改善箇所説明図①

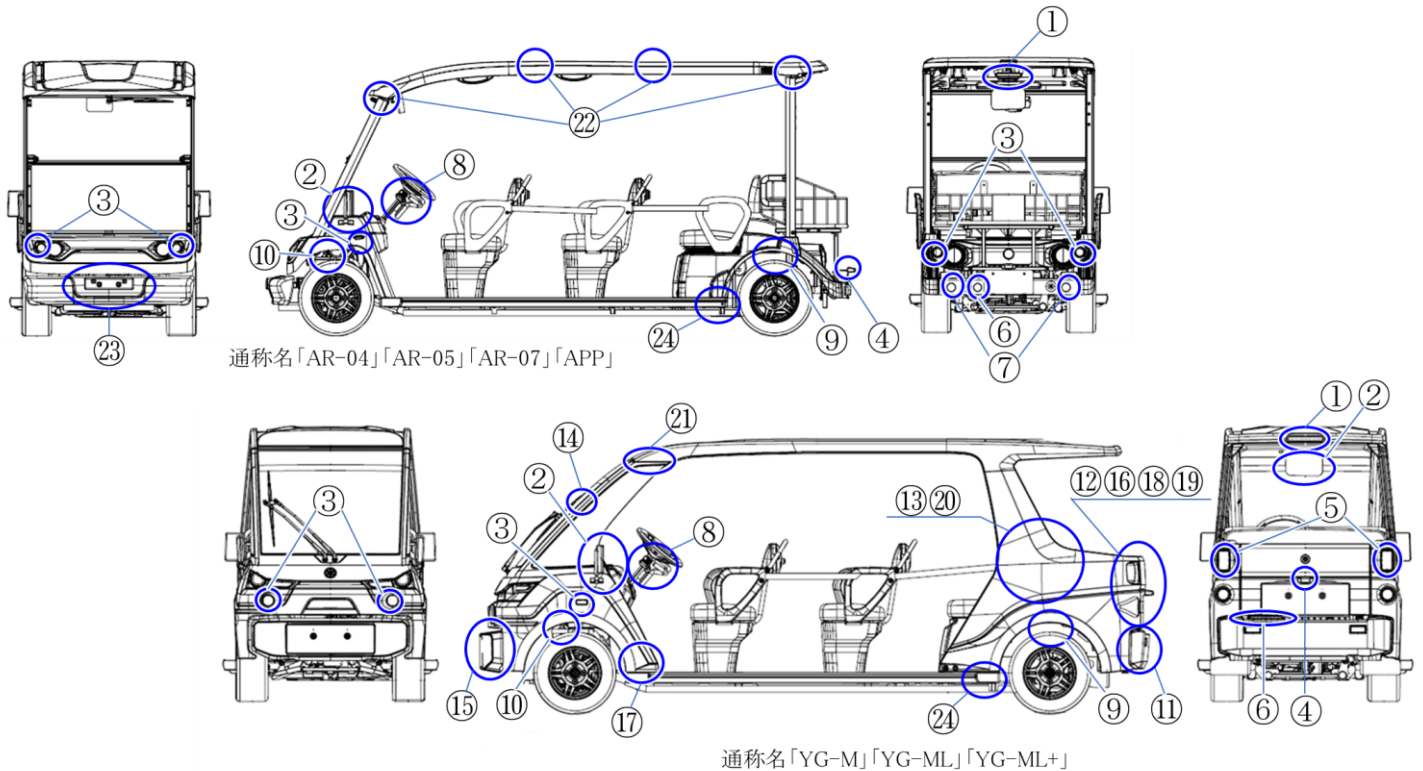
公道走行用に装着した保安部品や内外装部品等において、当該部品や取付け部の評価が足りず、灯火器類の不灯や部品の脱落、または破損等により、それぞれの機能が損失して、最悪の場合、保安基準に適合しないおそれがある。

改善の内容：全車両、灯火器や保安部品等に応じて、緩み、破損などによる機能損失防止対策を施す。

識別：対策及び追加や新品に交換する部品に白ペイントを塗布する。

改善箇所説明図②

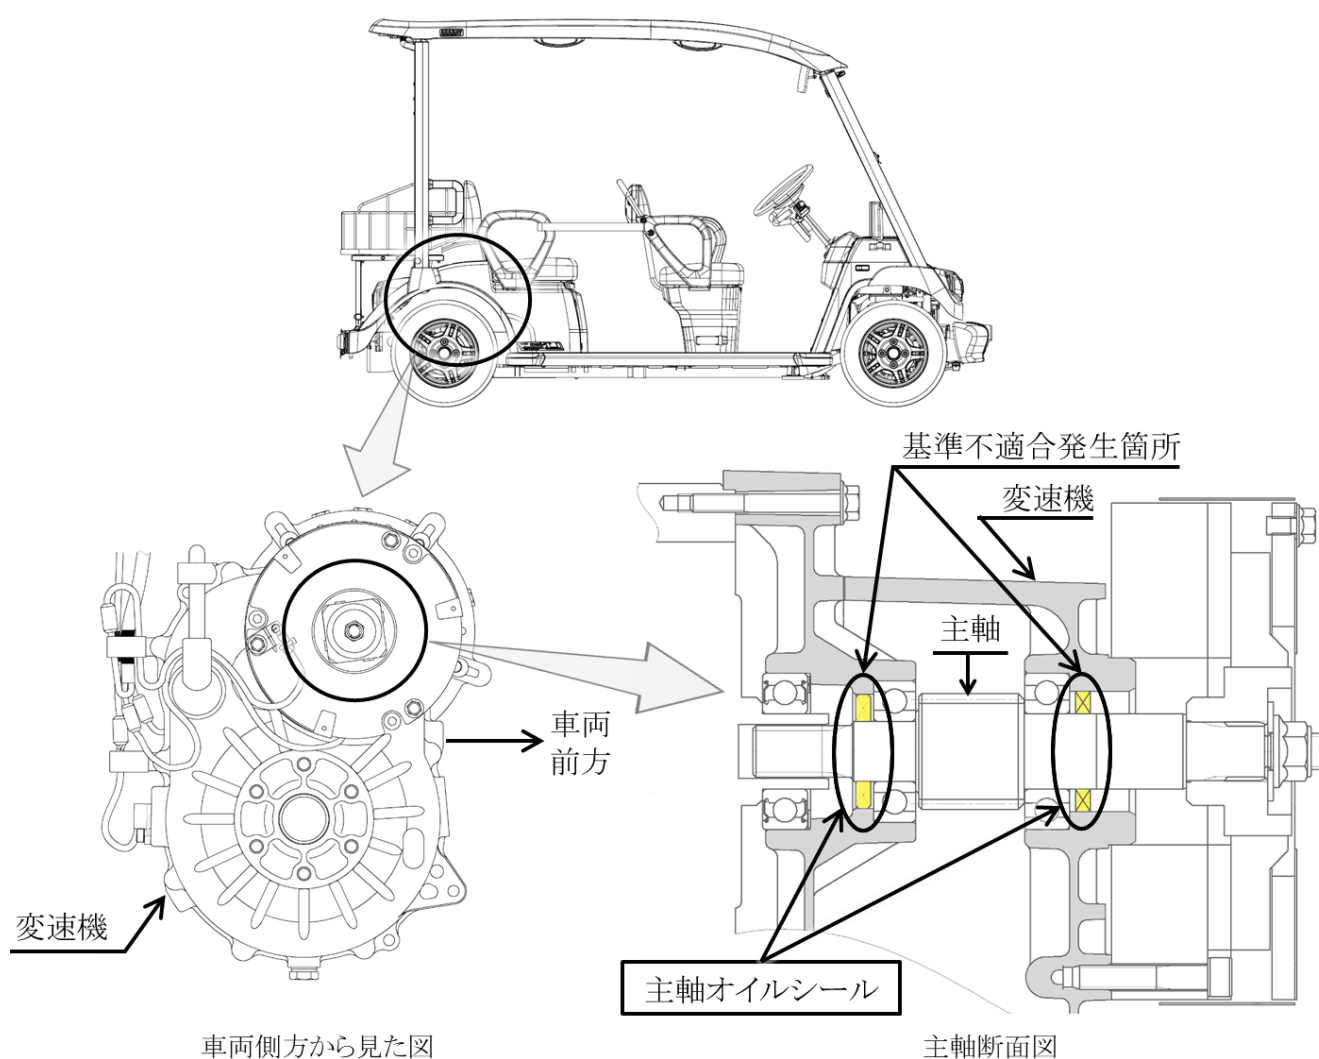
変速機の主軸オイルシールにおいて、気密性能が不十分なため、変速機内部の潤滑油を密封できないものがある。そのため、そのままの状態で使用を続けると、当該オイルシールから潤滑油が滲みだし、路面に滴下するおそれがある。

改善の内容：全車両、変速機の主軸オイルシールを対策品に交換する。

識別：対策する部品に白色ペイントを塗布する。

改善箇所説明図③

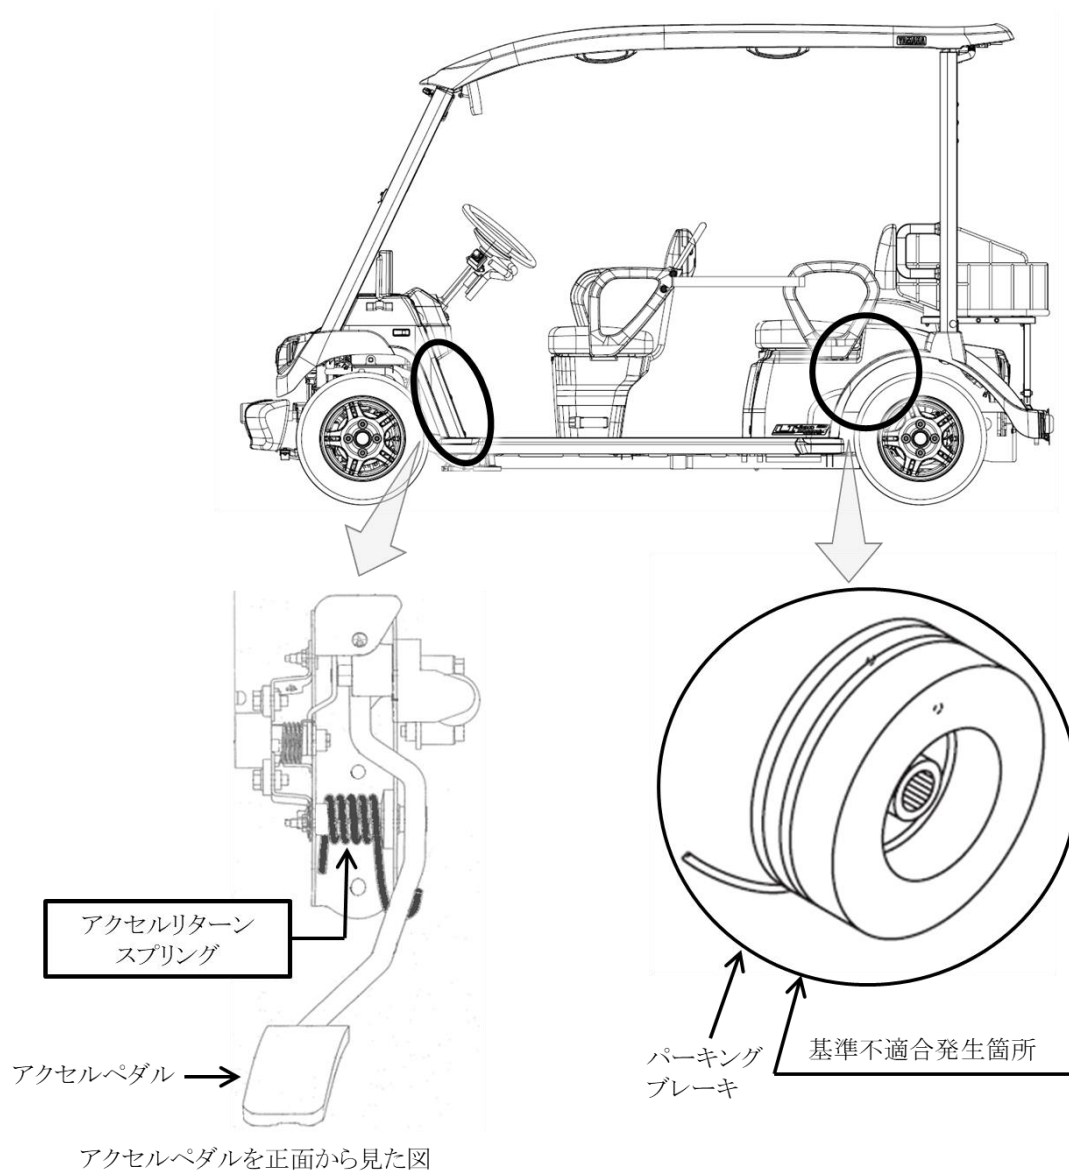
アクセルペダルを戻すためのアクセルリターンスプリングの強度が不足している。そのため、そのまま使用を続けると、当該スプリングが折損し、最悪の場合、アクセルペダルが戻りきらない他、手動運転時に、パーキングブレーキが作動しなくなるおそれがある。

改善の内容：全車両、アクセルリターンスプリングを対策品に交換する。

識別：対策する部品に白色ペイントを塗布する。
